改善箇所説明図

また、点検整備記録簿の該当欄に「日付、走行距離、ワークショップスタンプと担当者名、リコール：外-2793 燃料パイプの取付修正」と記入する。

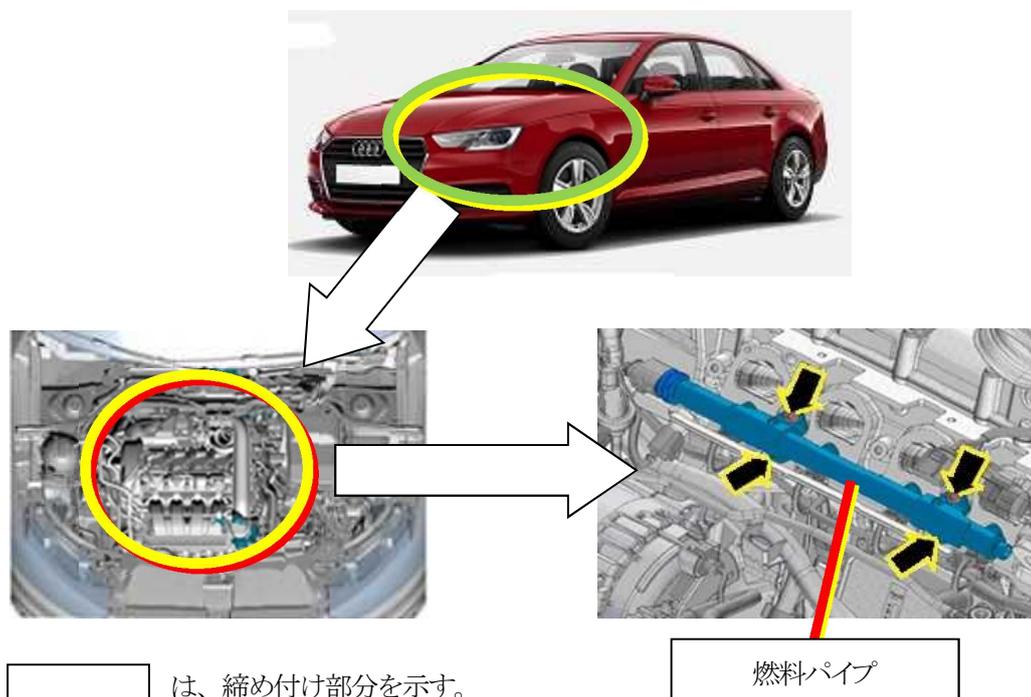
基準不適合発生箇所

原動機に装着されている燃料パイプの取付けボルトにおいて、取付作業が不適切なため、締め付けトルクが不足しているものがある。そのため走行振動等により当該ボルトが緩み、最悪の場合、燃料が漏れるおそれがある。

改善の内容

全車両、燃料パイプ取付けボルトを規定トルクで締め付ける。

識別：車両識別プレートの下側に、白色で直径5mm程度のマークを塗布する。
